## **RAPPORTAGE ONDERGROND CAUBERG 22B**

**Vraagstelling:** Wat is de actuele stabiliteitstoestand van de gangen onder Cauberg 22b en welk advies volgt hieruit voor de geplande bouwwerkzaamheden aan de bovengrond?

### Pilaar classificatie

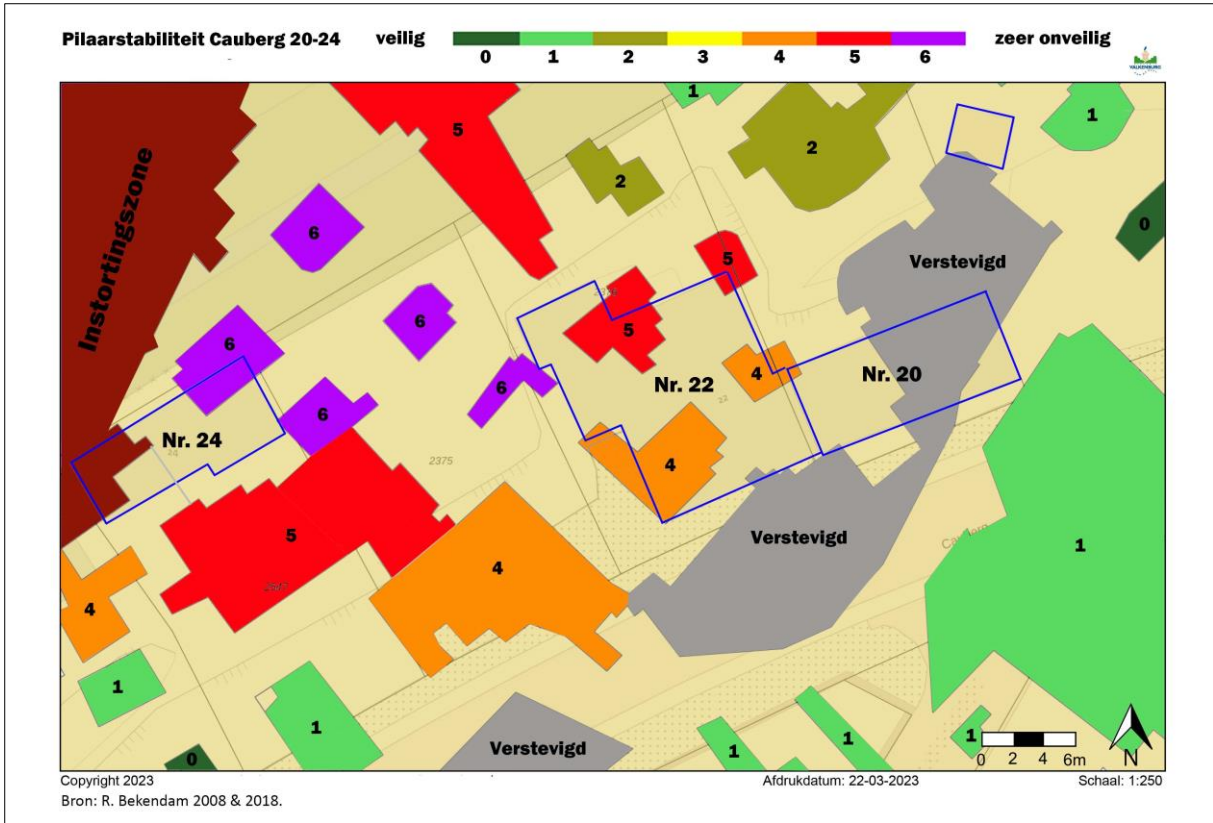
**Situering:** Het groevedak onder het bouwproject ligt op ca. 22 m diepte, terwijl de dikte van de mergelbedekking 18-21 m bedraagt. Recht onder de geplande bouw bevinden zich meerdere pilaren met een classificatie 5 of 6, hetgeen de ergste gradaties zijn in de stabiliteitsbeoordeling van groeepilaren (figuur 1).

**Pilaarstabiliteit:** In figuur 2 zijn de pilaarklassen schematisch ten aanzien van de drukverschijnselen weergegeven. In het gebied onder het bouwproject is de pilaardrukschade over het algemeen zwaar. De meeste pilaren zijn sterk gebarsten en hebben een pilaarklasse 4 tot 6 (figuur 1). Het totale draagvermogen van de pilaren wordt als onvoldoende beoordeeld (Bekendam 2018). De boogspanning werd in 2018 door Bekendam als voldoende beoordeeld, maar er werd niet gedefinieerd waarop deze voldoende betrekking heeft. Waarschijnlijk doelt hij hiermee op de algehele gesteentestabiliteit in het betreffende groevedeel.
